改善箇所説明図

基準不適合発生箇所

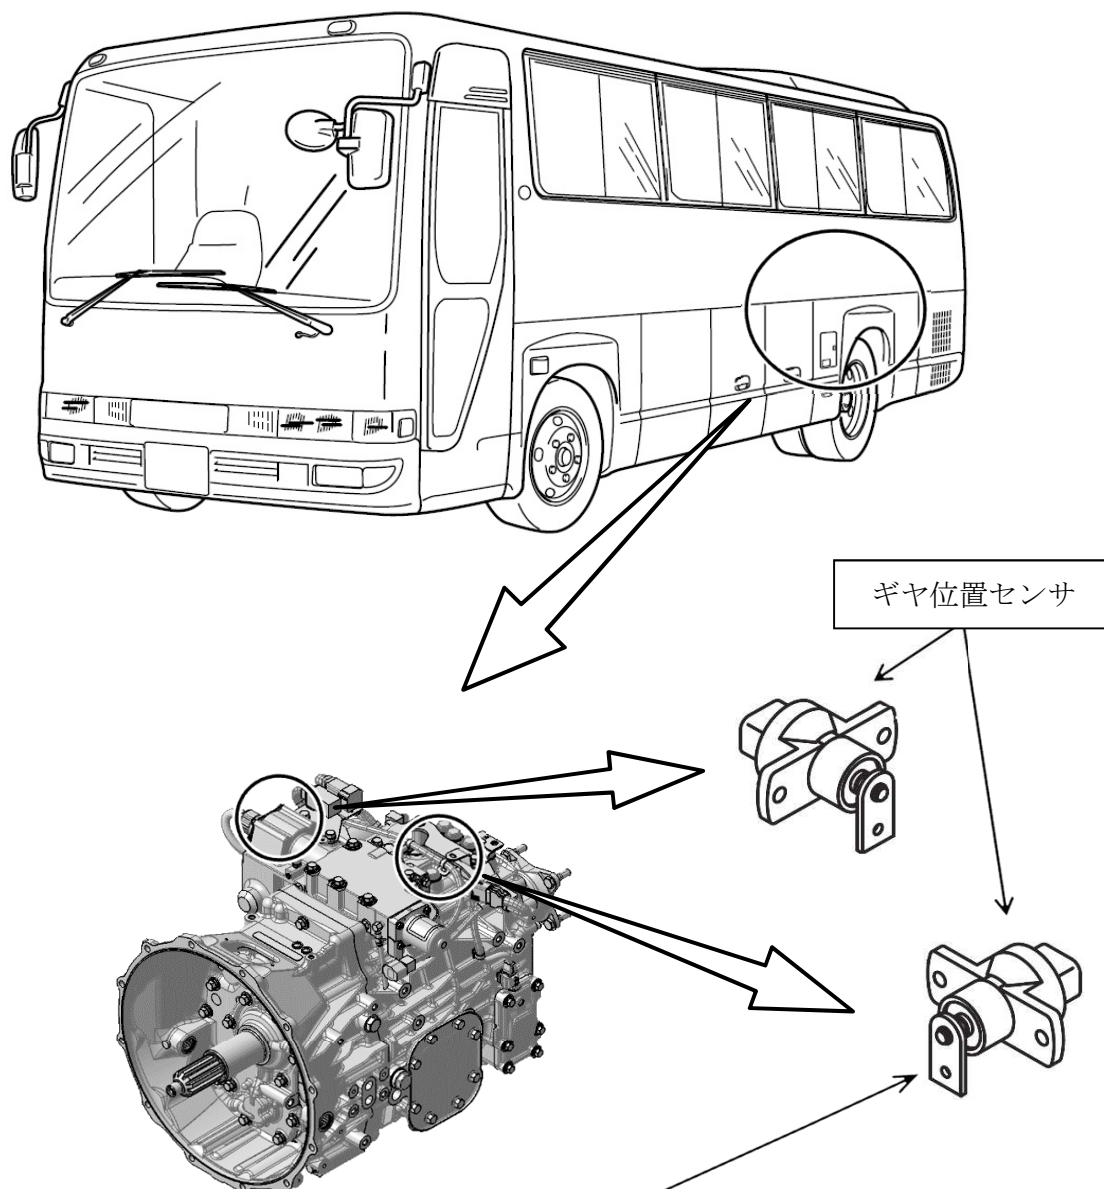
中型バスの機械式自動変速機において、ギヤ位置センサ用プログラム書き込み設備の設定が不適切なため、ギヤ位置センサに温度補正值が書き込まれていないものがある。そのため、登坂路走行等を行い当該センサが高温になると正しく出力できなくなり、警告灯が点灯するとともに変速できなくなるおそれがある。

全車両、当該センサを良品と交換する。

識別 : ネームプレートに識別ペイント（黄色）を塗布する。
